Bescheid

**über die Änderung und Ergänzung der
allgemeinen bauaufsichtlichen Zulassung
vom 25. Mai 2011**

Z-19.14-1844

Brandschutzverglasung "Form-Typ 90 V-S"

Brandschutzverglasung 'Form-Typ 90 V-S' der Feuerwiderstandsklasse F 90 nach DIN 4102-13	Anlage Ä/E 1
Übersicht

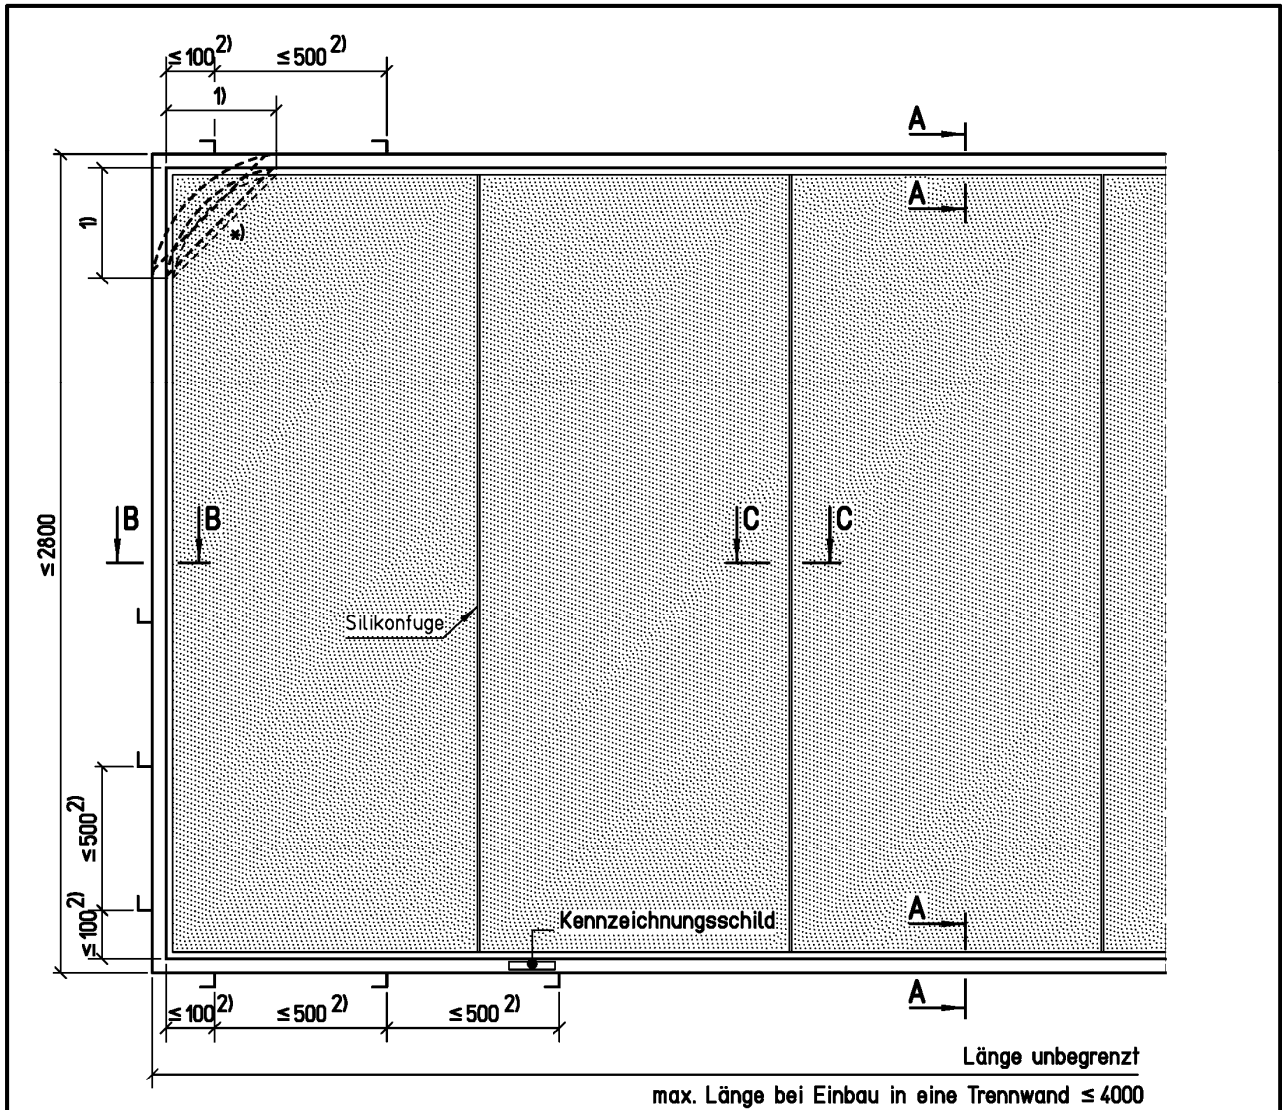
15. Folgende Anlagen der allgemeinen bauaufsichtlichen Zulassung werden durch Anlagen dieses Bescheides ersetzt:
- Anlage 1 durch Ä/E 1,
 - Anlage 10 durch Ä/E 2 und
 - Anlage 11 durch Ä/E 3.
16. Die beim Deutschen Institut für Bautechnik hinterlegte Anlage 01 wird durch die Anlage Ä/E 0-1 zu diesem Bescheid ersetzt.

*) Beim Anschluss an Massivbauteile nach Abschnitt 12.4: wahlw. schräg oder bogenartig

1) $\leq 1/3$ der jeweiligen Scheibenbreite

2) Befestigungsabstände am Massivbauteil nach Abschnitt 12.4

Zulässige Scheiben		
Scheibenbezeichnungen	max. Scheibengröße (Breite x Höhe)	min. Randscheibenbreite
Promat-SYSTEMGLAS 90/43, Typ 10	1200 x 2700	840

Anlage Ä/E 2

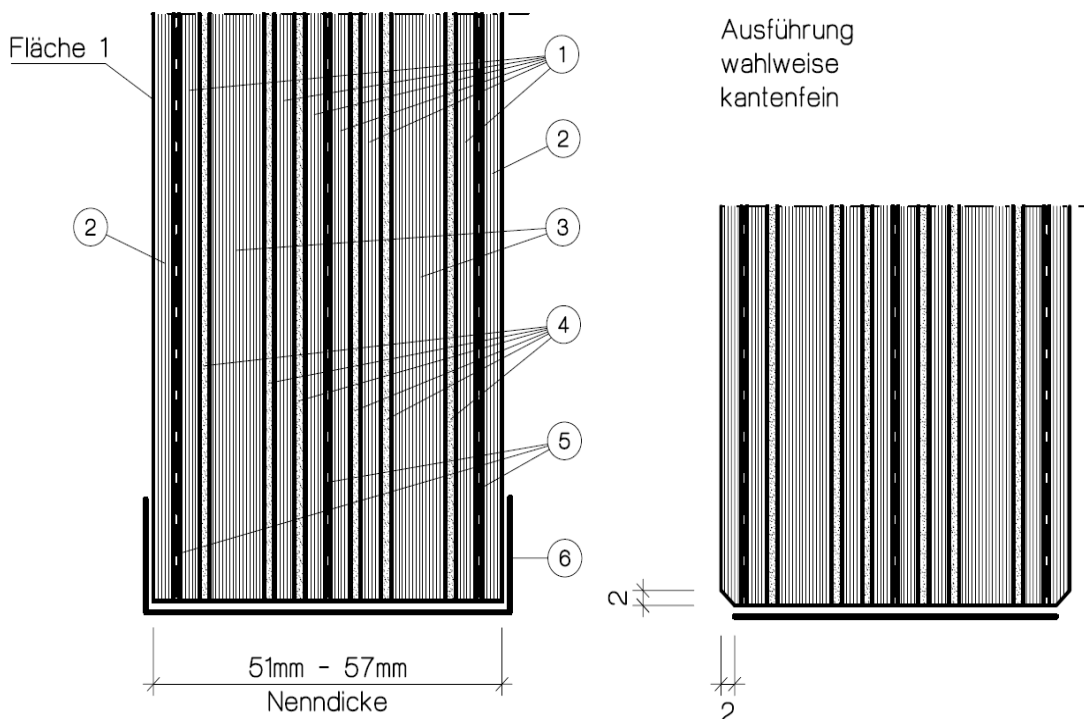
Für Brandschutzverglasungen nach dieser allgemeinen bauaufsichtlichen Zulassung sind Verbundglasscheiben nach DIN EN 14449¹⁵ vom Typ "Promat-SYSTEMGLAS 90/43, Typ 10" der Firma Promat GmbH, Ratingen, entsprechend Anlage Ä/E 2 zu verwenden.

Verbundglasscheibe "Promat-SYSTEMGLAS 90/43, Typ 10"

- ① Floatglasscheibe nach DIN EN 572-9, klar, ca. 3 mm dick
- ② wie ① jedoch bis ≤ 6 mm dick (Scheibenaufbau stets symmetrisch) bei Typ 10-0
 oder
 Floatglasscheibe nach DIN EN 572-9, klar oder getönt,
 ca. 4 mm dick, ggf. mit Beschichtung auf Fläche 1 bei Typ 10-5
 oder
 Ornamentglas nach DIN EN 572-9, strukturiert, ca. 4 mm dick bei Typ 10-2
- ③ Floatglasscheibe nach DIN EN 572-9, klar, ca. 8 mm dick
- ④ Natrium-Silikat, ca. 1,5 mm dick;
 Zusammensetzung beim Deutschen Institut für Bautechnik hinterlegt
- ⑤ PVB-Folie, klar, ca. 0,76 mm dick
 oder
 PVB-Folie, matt, ca. 0,76 mm dick bei Typ 10-3
- ⑥ Kantenschutzband, Aluminiumklebeband, $\leq 0,38$ mm dick;
 Zusammensetzung beim Deutschen Institut für Bautechnik hinterlegt
